上三川小学校

2 町道4-367号線

箇所名・住所：町道4-367号線 上三川小学校南側道路、すずきや文房具店前歩道

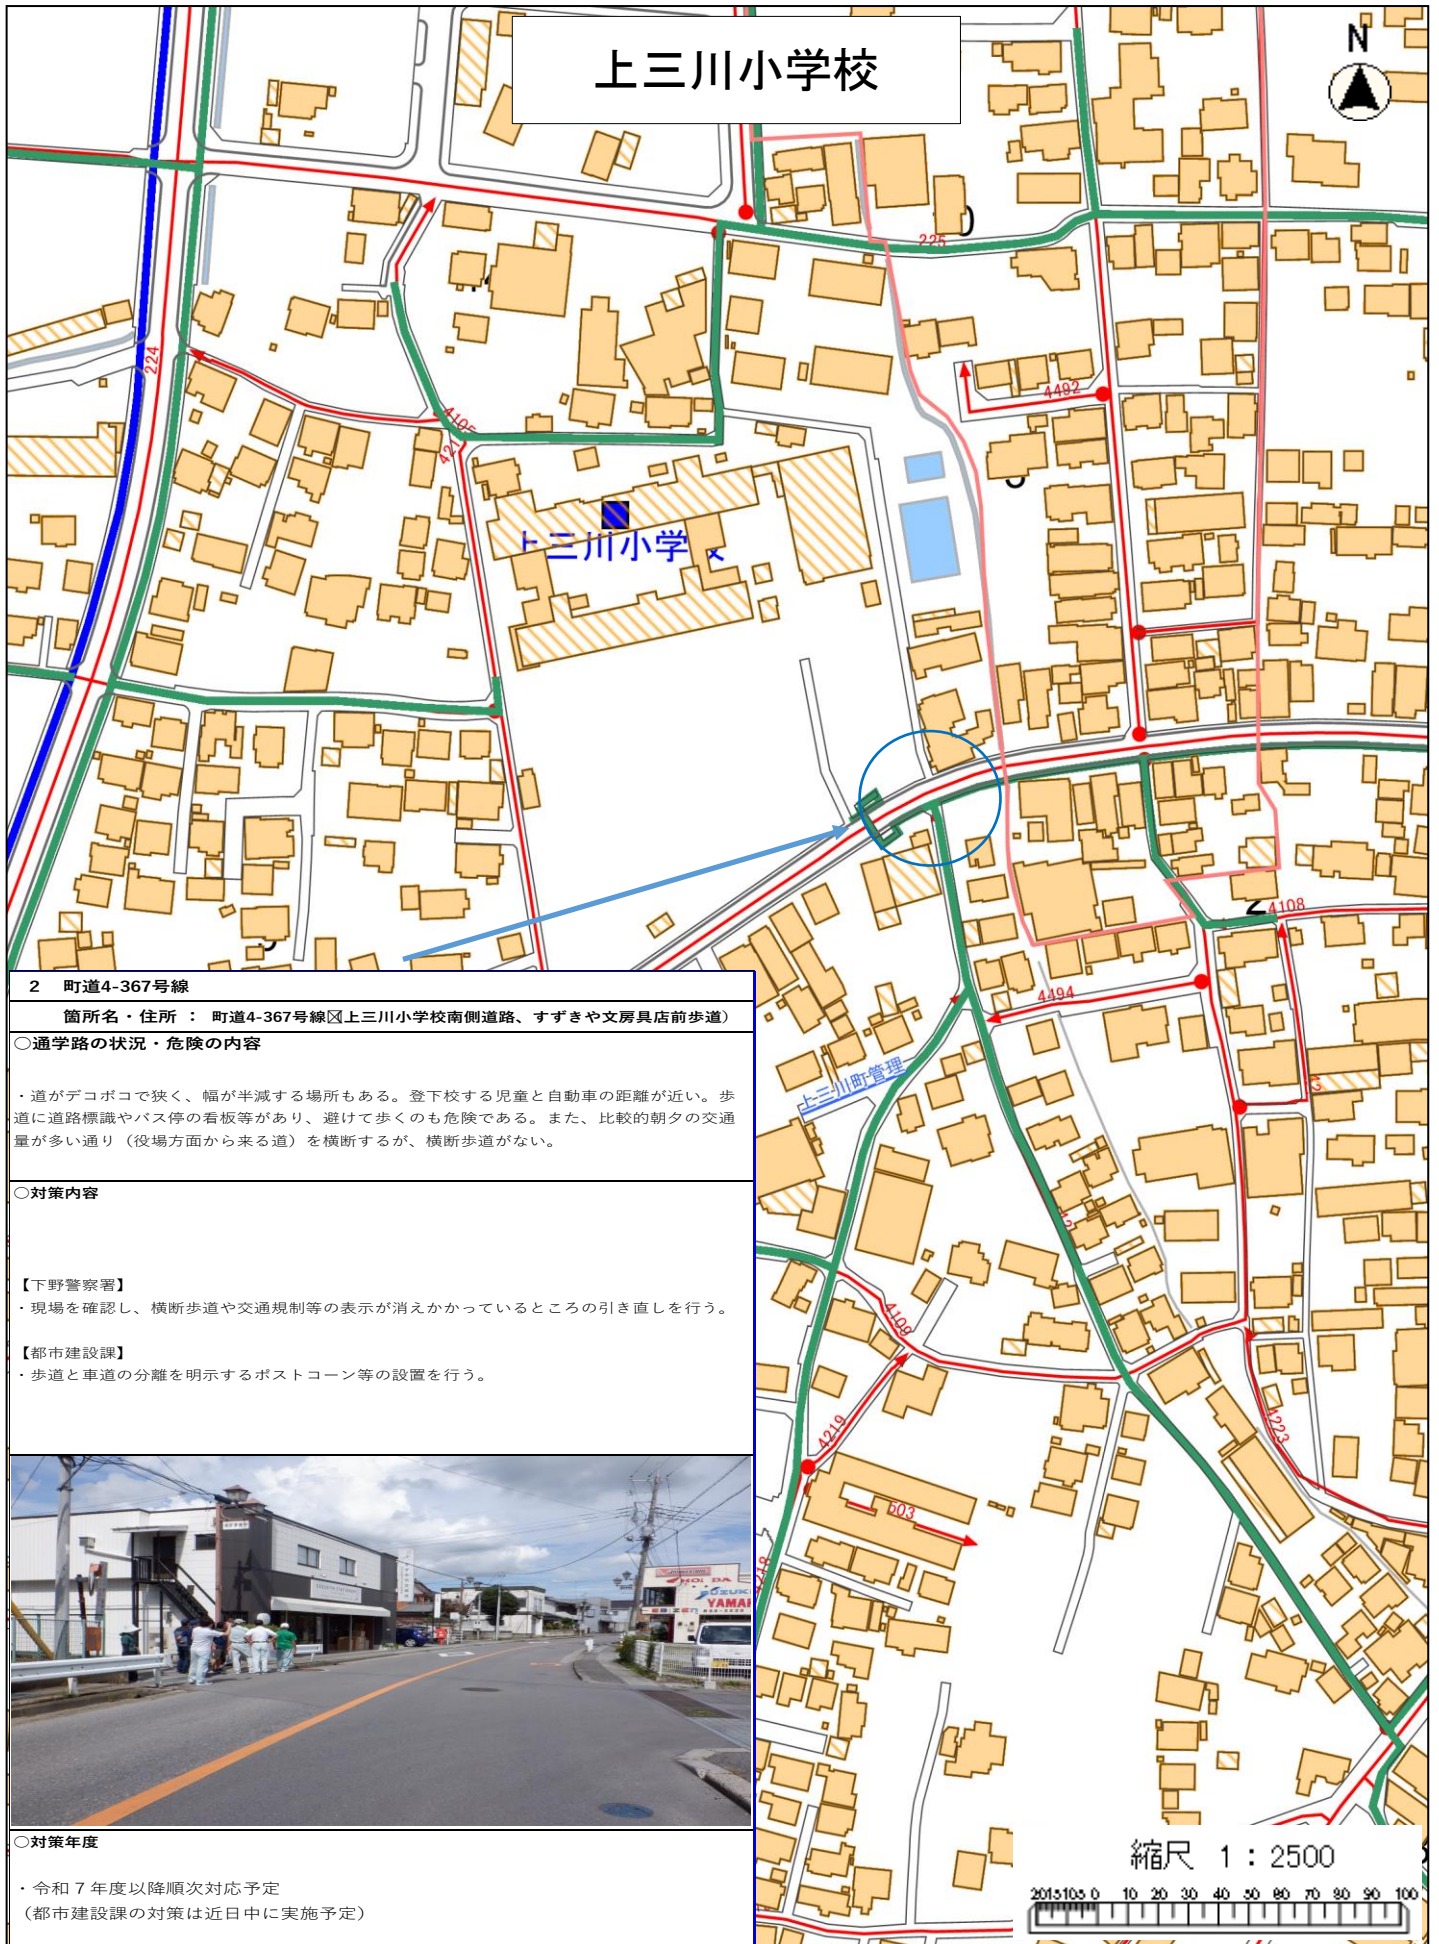
・道がデコボコで狭く、幅が半減する場所もある。登下校する児童と自動車の距離が近い。歩道に道路標識やバス停の看板等があり、避けて歩くのも危険である。また、比較的朝夕の交通量が多い通り（役場方面から来る道）を横断するが、横断歩道がない。

・現場を確認し、横断歩道や交通規制等の表示が消えかかっているところの引き直しを行う。

・歩道と車道の分離を明示するポストコーン等の設置を行う。

・令和7年度以降順次対応予定
(都市建設課の対策は近日中に実施予定)

5 県道二宮宇都宮線

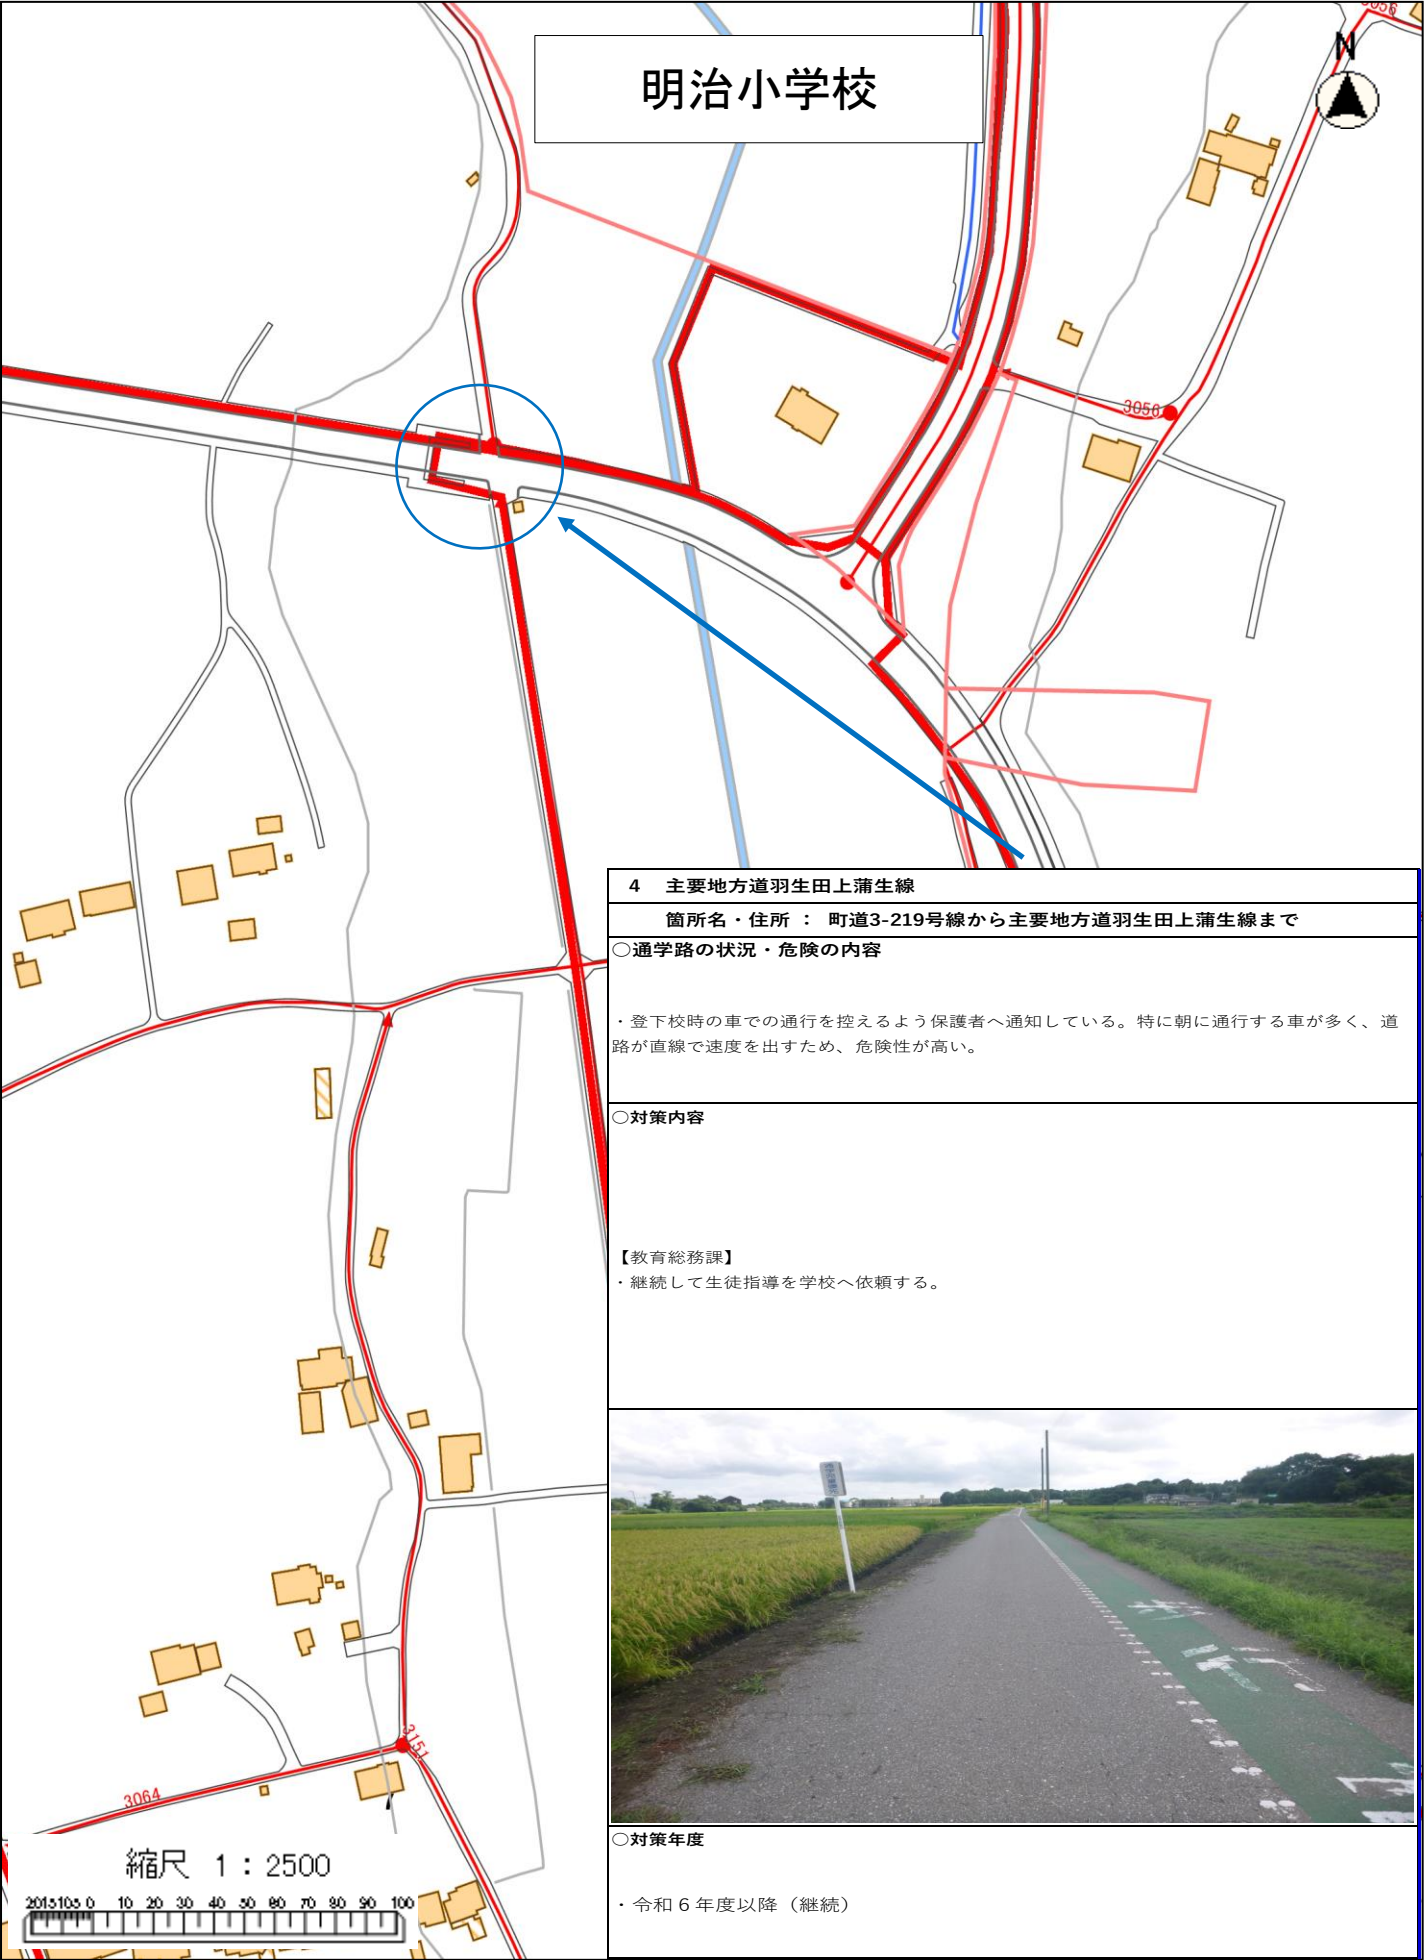
・歩道が狭く、多くの生徒が一度に通行するため、一列走行していても非常に危険な状況である。
また、本郷北小学校も数名通学路として使用しており、対面通行となるため、接触の危険性がある。

【宇都宮土木事務所】
・当該箇所については、整備済であるため、通学路になっている生徒に対し、継続的な安全走行の指導をお願いしたい。

【教育総務課】
・継続して生徒指導を学校へ依頼する。

9 町道4-172号線

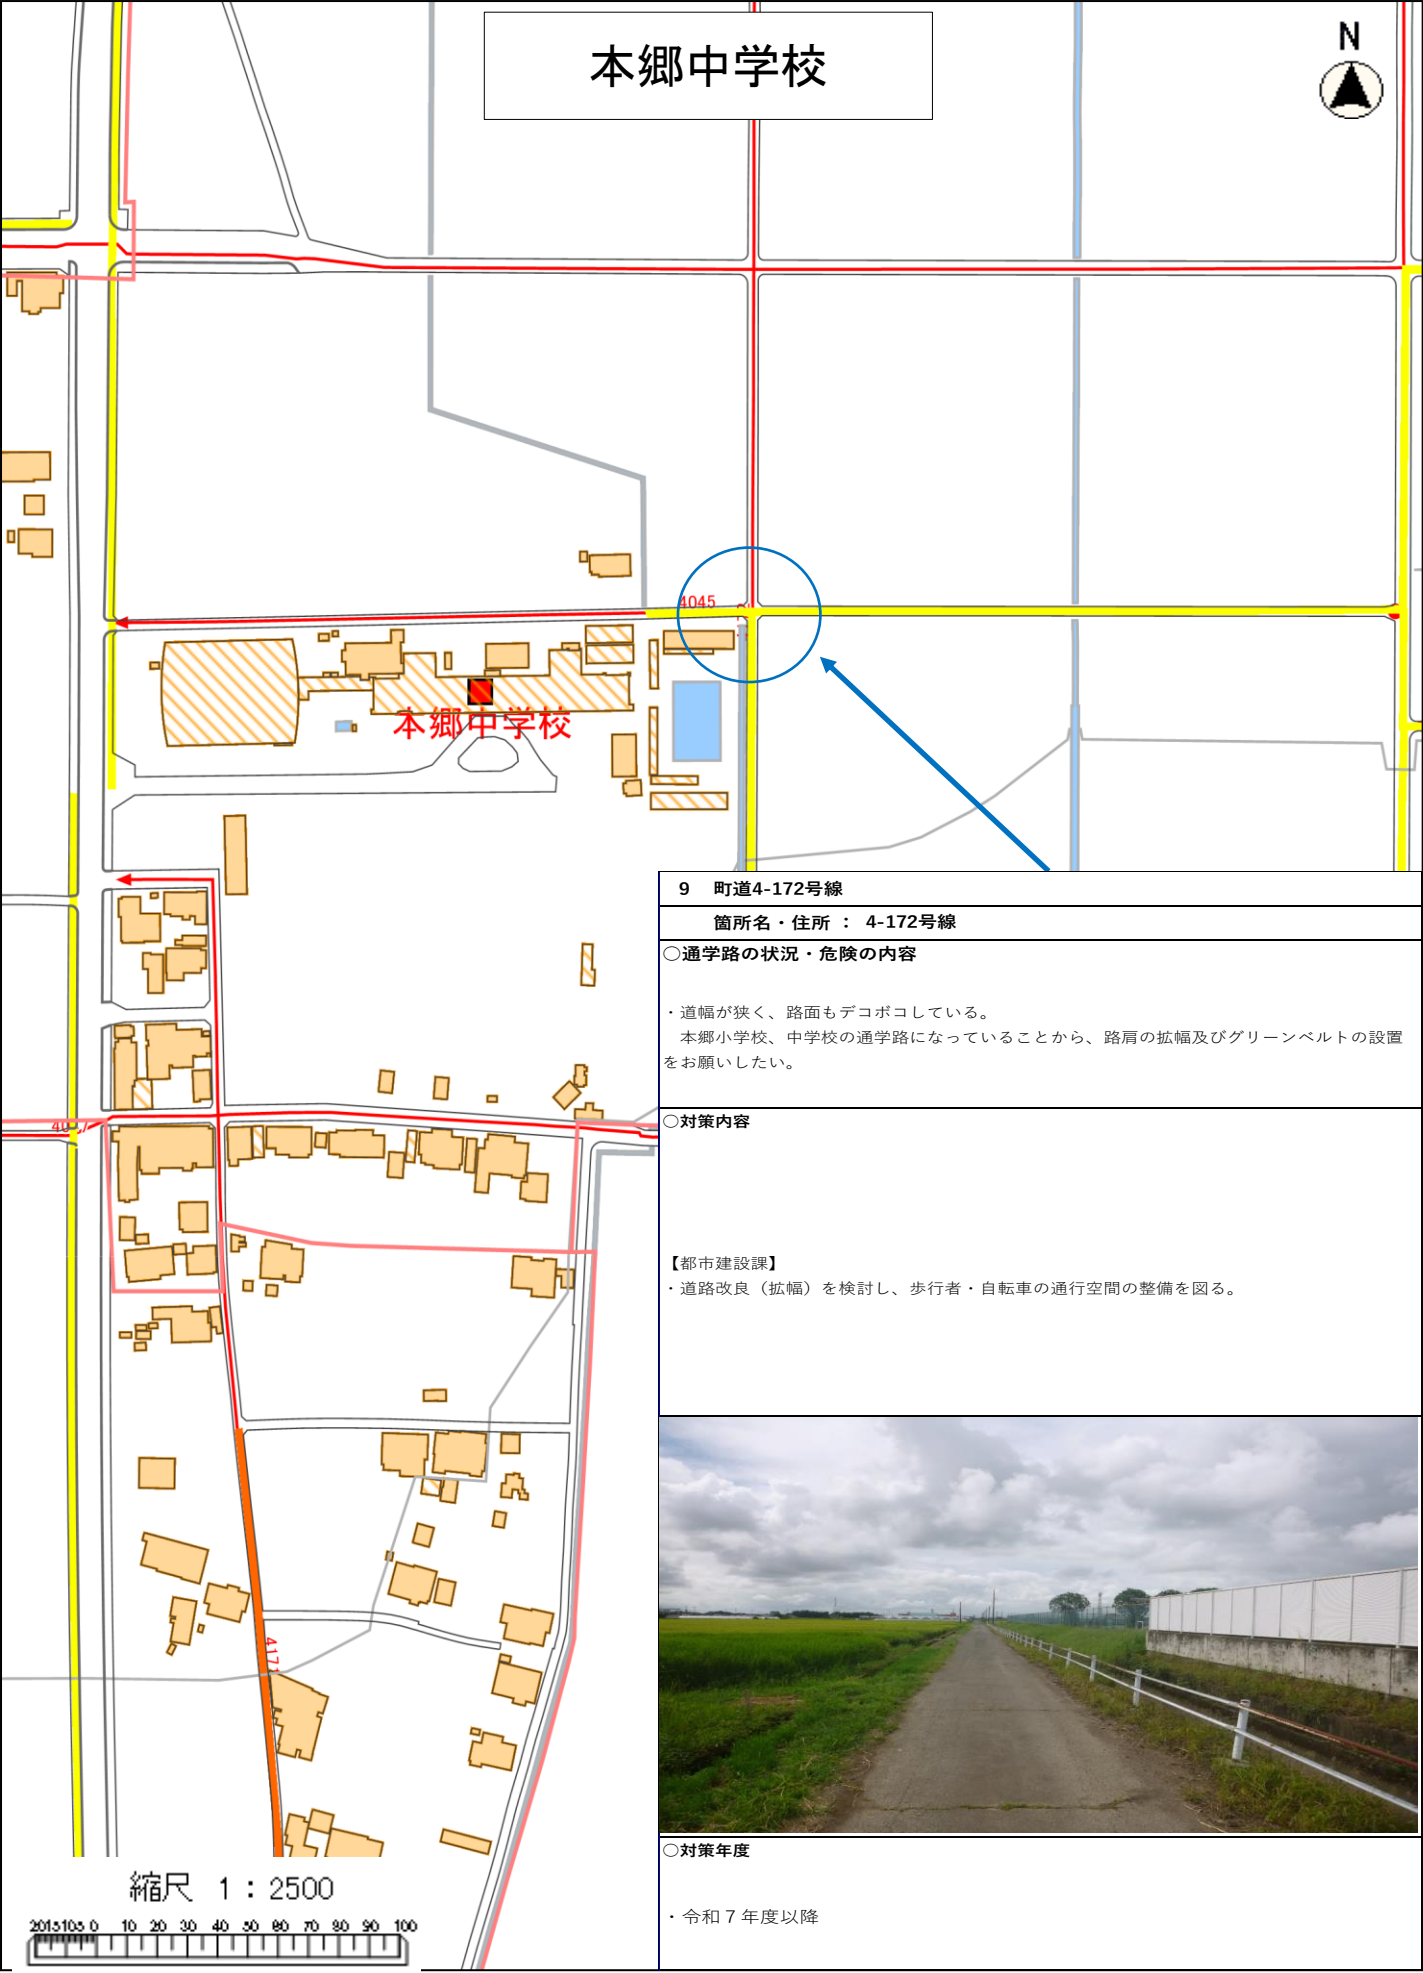
・道幅が狭く、路面もデコボコしている。
本郷小学校、中学校の通学路になっていることから、路肩の拡幅及びグリーンベルトの設置をお願いしたい。

【都市建設課】
・道路改良（拡幅）を検討し、歩行者・自転車の通行空間の整備を図る。
